改善箇所説明図

基準不適合発生箇所

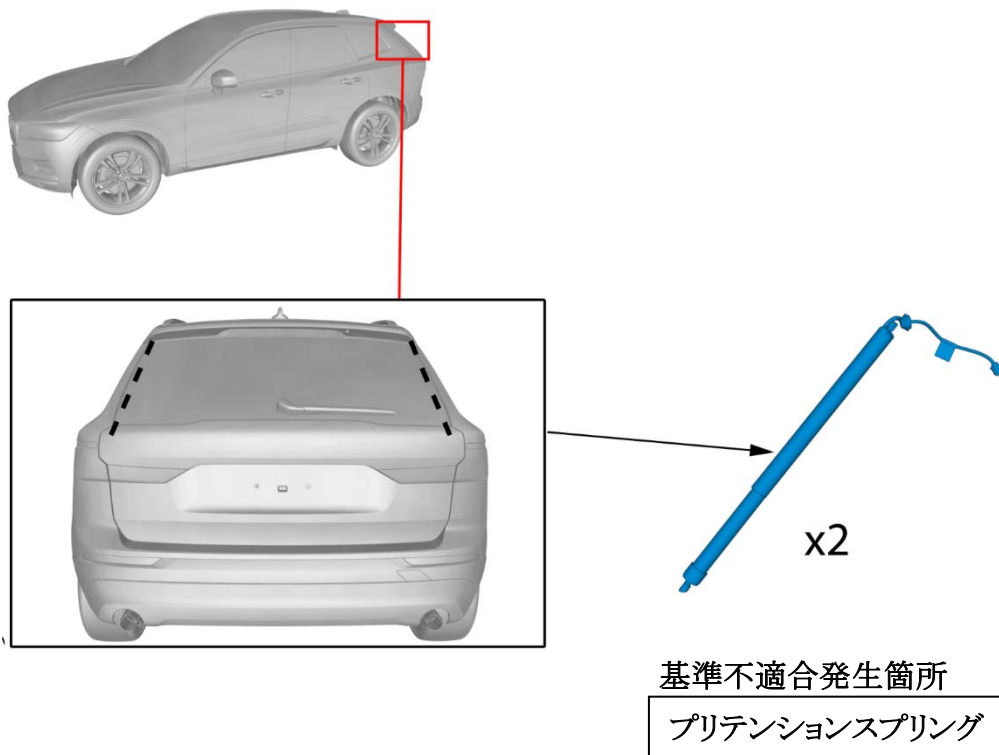
電動テールゲートにおいて、プリテンションスプリングのアウトチューブを固定しているクリップの強度が不足しているため、氷結等によりアウトチューブの作動が妨げされた際に当該クリップが破損することがある。そのため、アウトチューブの位置がずれ、プリテンションスプリングが折損し、最悪の場合、スプリングが飛散して負傷するおそれがある。

全車両、電動テールゲートのプリテンションスプリングを対策品と交換する。
